女川原子力発電所2号炉の 特重施設の設置等に関する審査概要

令和5年8月30日

原子力規制庁

1-3. 審査結果：特重施設を構成する設備の設計及び体制（1 / 3）

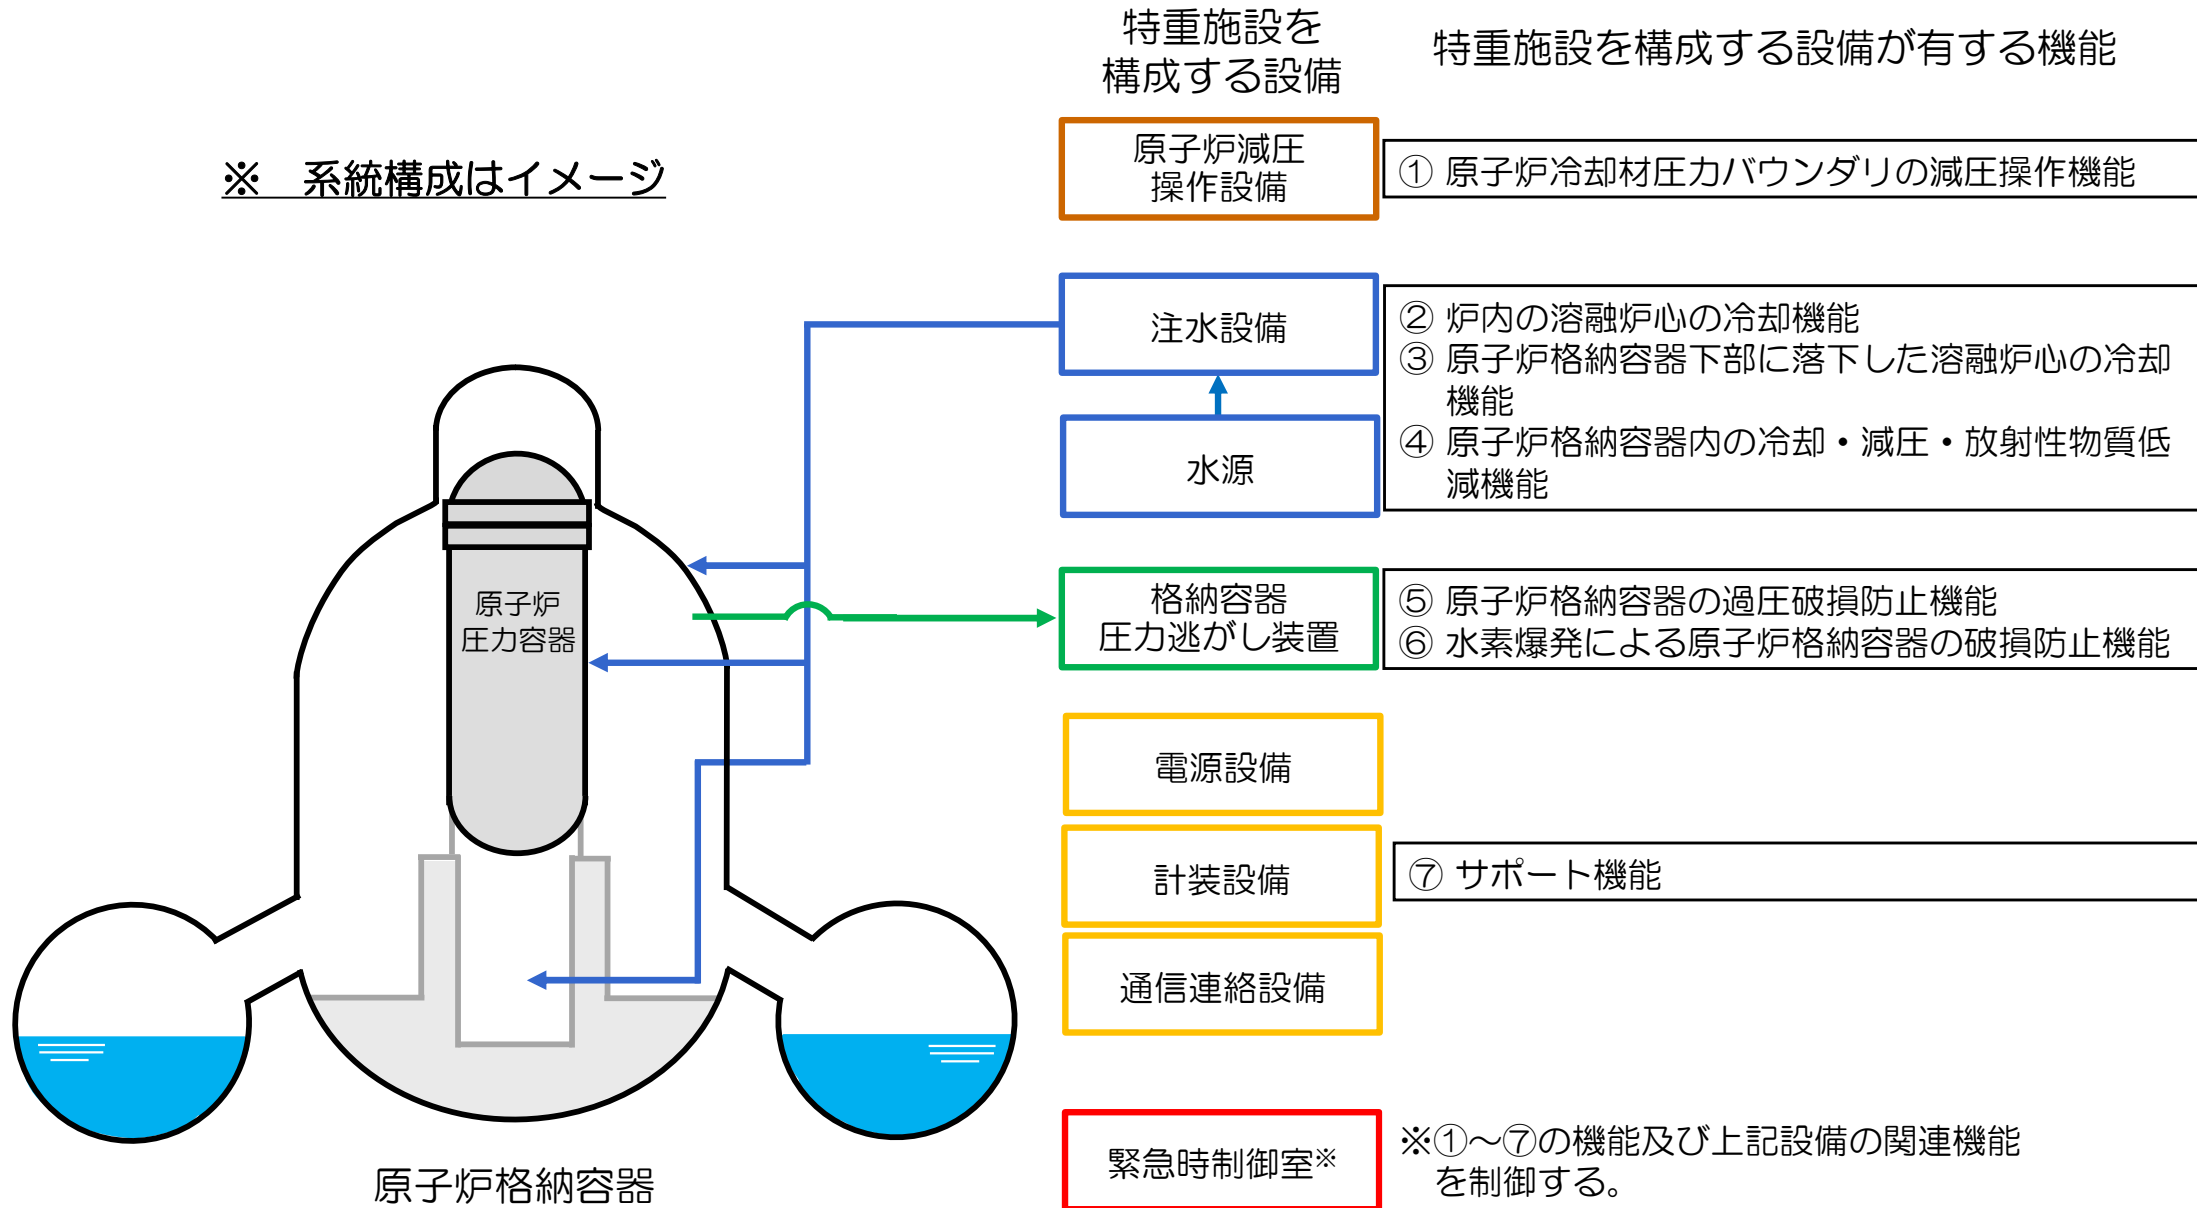
- 原子炉格納容器の破損を防止するために必要な設備を有するものであるとともに、特重施設の機能を維持するための体制が適切に整備されているか、又は整備される方針が適切に示されていることを要求。（第42条第2号関係、技術的能力2.2）

- 原子炉格納容器の破損を防止するために必要な機能を有する設備に係る設計方針について、以下の①から⑧の機能を有する設備及び緊急時制御室を設置するなどとしていることから第42条第2号に適合するものと判断した。
 - 当該機能を維持するための必要な操作に係る体制、手順等を整備する方針が技術的能力2.2に適合するものと判断した。
- ① 原子炉冷却材圧力バウンダリの減圧操作機能（原子炉減圧操作設備）
 - ② 原子炉内の溶融炉心の冷却機能（低圧注水設備）
 - ③ 原子炉格納容器下部に落下した溶融炉心の冷却機能（原子炉格納容器下部への注水設備）
 - ④ 原子炉格納容器内の冷却・減圧・放射性物質低減機能（格納容器スプレイ）
 - ⑤ 原子炉格納容器の過圧破損防止機能（フィルタベント装置）
 - ⑥ 水素爆発による原子炉格納容器の破損防止機能（フィルタベント装置）
 - ⑦ サポート機能（電源設備、計装設備、通信連絡設備）
 - ⑧ 上記設備の関連機能（減圧弁、配管等）

女川2号炉の原子炉格納容器の過圧破損防止機能

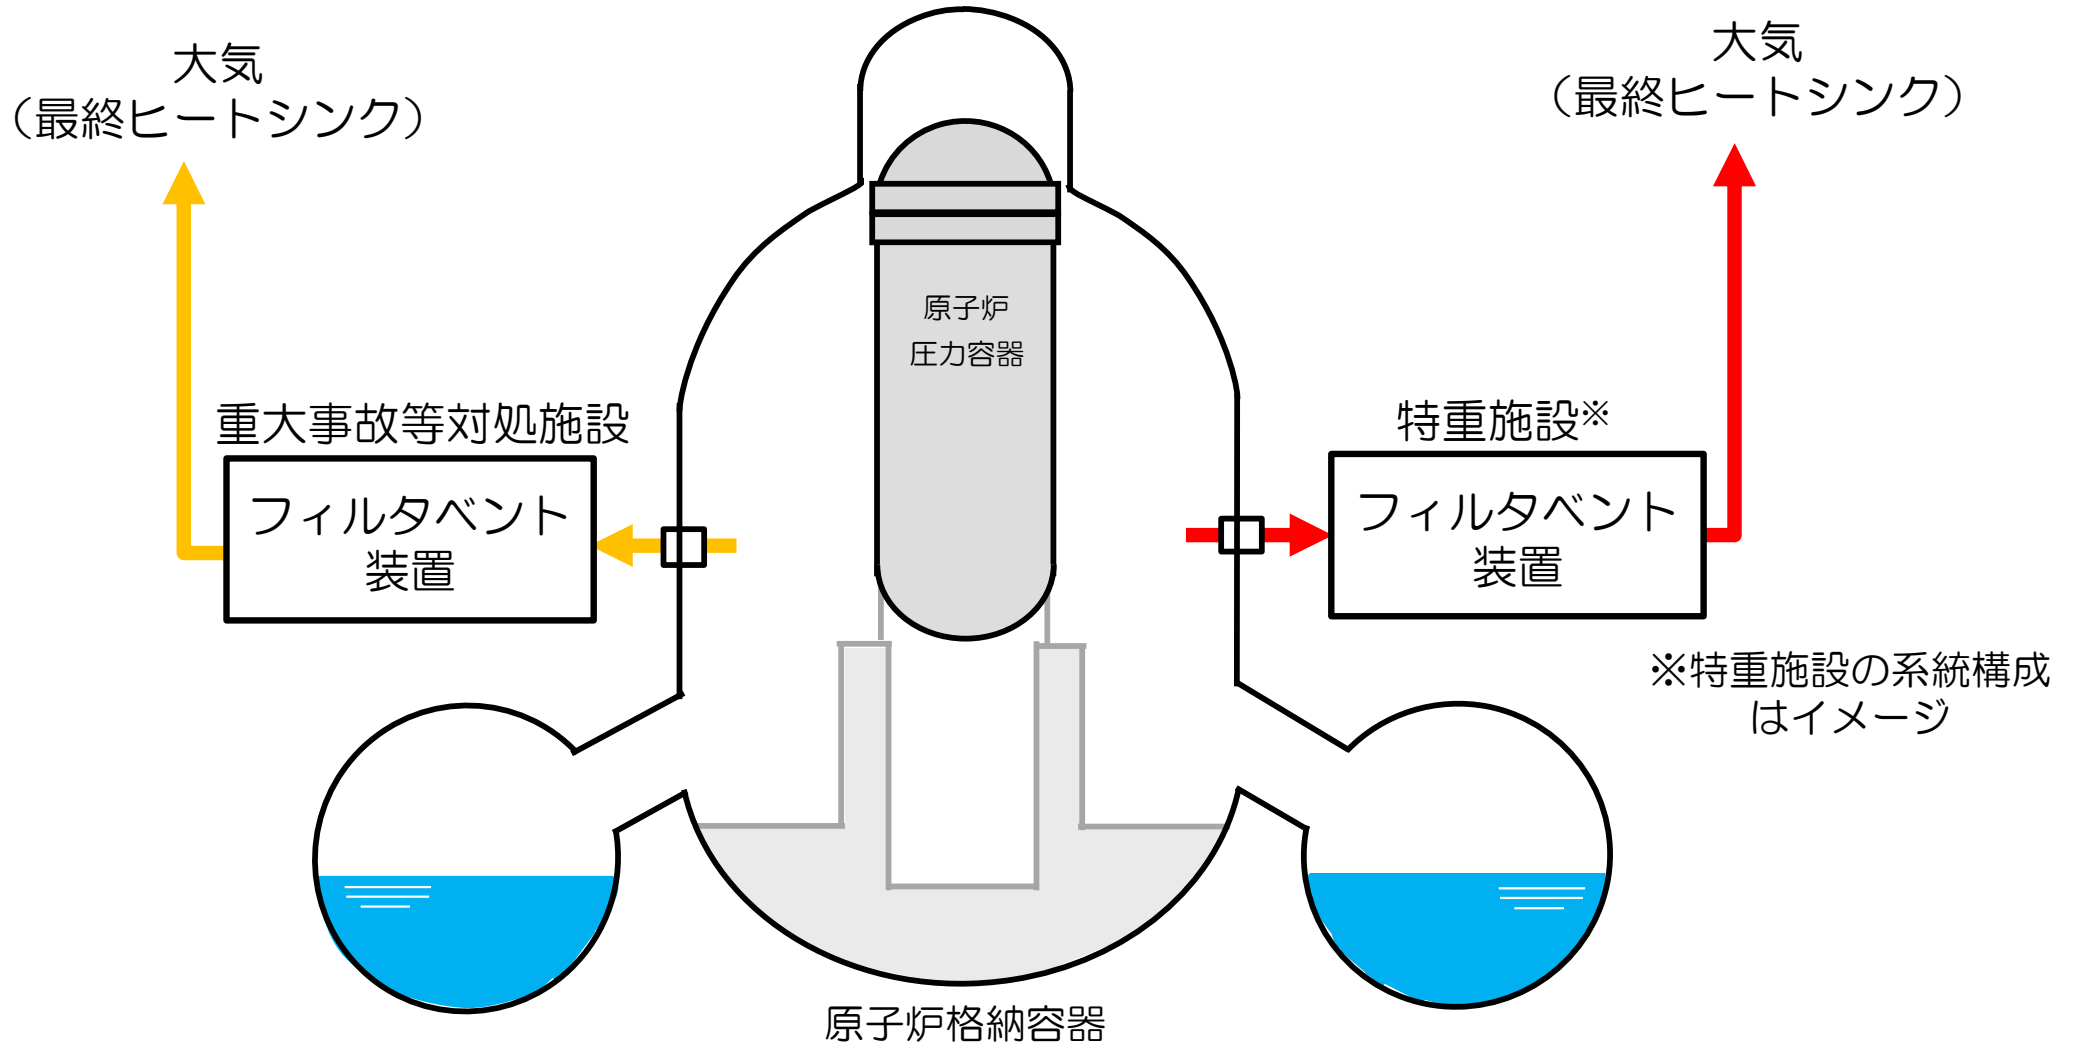
- 原子炉格納容器の過圧破損防止機能については、重大事故等対処施設のフィルタベント装置に加え、大型航空機の衝突に対して機能維持するフィルタベント装置を設置する。

2-1. 耐圧強化ベント系の廃止に係る審査の経緯

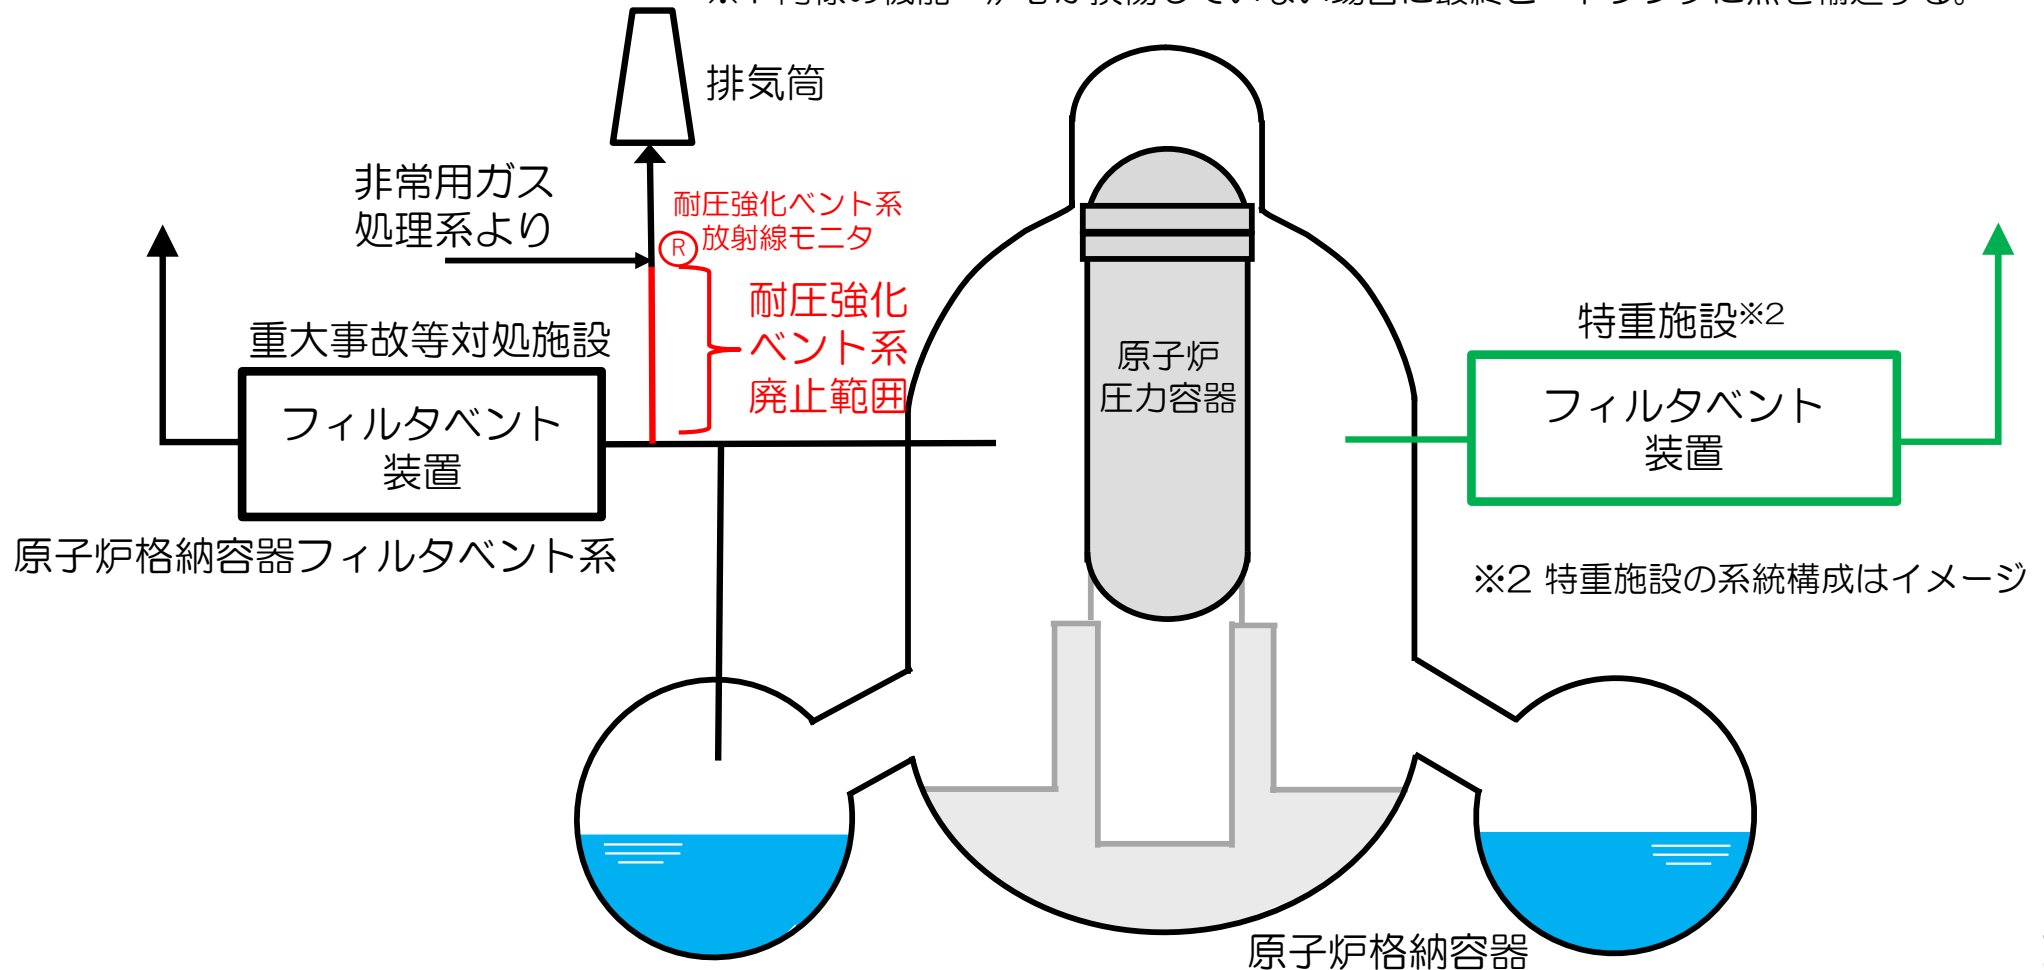
- 耐圧強化ベント系は、同様の機能を※1を有する特重施設の設置をもって廃止する。

炉心が損傷していない場合に最終ヒートシンクへ熱を輸送するための設備である耐圧強化ベント系は、原子炉格納容器フィルタベント系が機能を喪失した場合の代替手段と位置付けられており、第48条等の要求事項は、原子炉格納容器フィルタベント系により満足されていることから、耐圧強化ベント系を廃止しても、第48条等の適合性には影響しないことを確認した。

耐圧強化ベント系放射線モニタは耐圧強化ベント系からの放射性物質を含む気体の排気を放射線量の変化によって検出するための設備であり、耐圧強化ベント系放射線モニタを廃止しても第58条等の適合性には影響しないことを確認した
